Erweiterung Zwischenlager Temelín

Umweltverträglichkeitsprüfung

Fachstellungnahme

REPORT
REP-0865

Abbildung 1: Grundriss des Vorhabens (in rot) (UVE 2023)

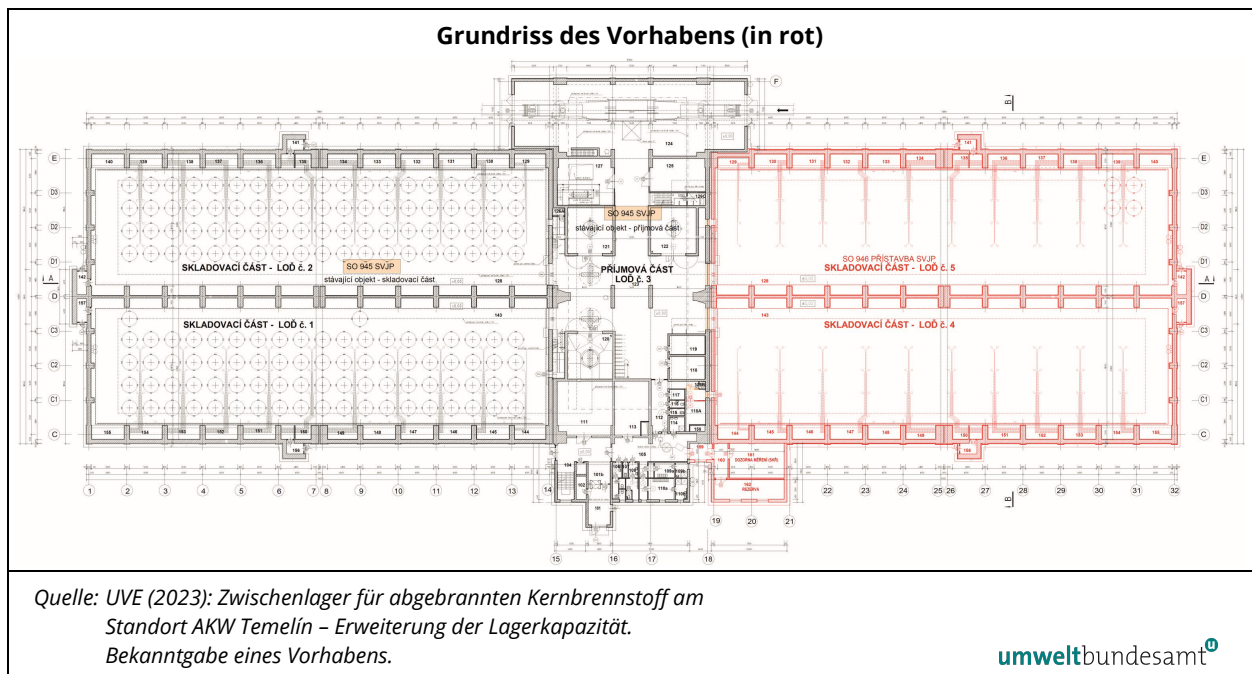
Im Abschnitt B.1.6.3.2.2. wird das **Lagergebäude** thematisiert. Die Lage des SVJP innerhalb des ETE-Geländes ergibt sich aus den Anschlüssen an die bereits bestehenden Teile des Funktionsgebäudes des SVJP, das aus einem zweischiffigen Lagerbereich und einem Annahmebereich besteht. Der Anbau an das SVJP schließt spiegelverkehrt an den Annahmebereich an und der Hauptbereich besteht wiederum aus zwei länglichen schiff förmigen Lagerhallen. Der Grundriss des SVJP-Gebäudes ist auf den folgenden Abbildungen ersichtlich. Die Länge beträgt ca. 74,2 m, Breite ca. 46,5 m und die Höhe ca. 20,4 m (ohne Lichtkuppel), bzw. ca. 24,6 m (mit Lichtkuppel).

Der Anbau des SVJP ist als fensterlose Lagerhalle konzipiert, deren Hauptfunktion in der Ableitung der Restwärmeleistung aus den Lagerbehältern durch Lüftung in die Lichtkuppel besteht. Die Außenhülle besteht aus einer ca. 60 cm dicken Stahlbetonwand. Die schiff förmigen Lagerhallen mit der Kennzeichnung der Positionen der einzelnen gelagerten Lagerbehälter sind im Rahmen der technologischen Ausrüstung mit Brückenkränen ausgestattet. In jeder Halle können 76 Lagerbehälter gelagert werden, im gesamten Gebäude sind es dann 152 Lagerbehälter.
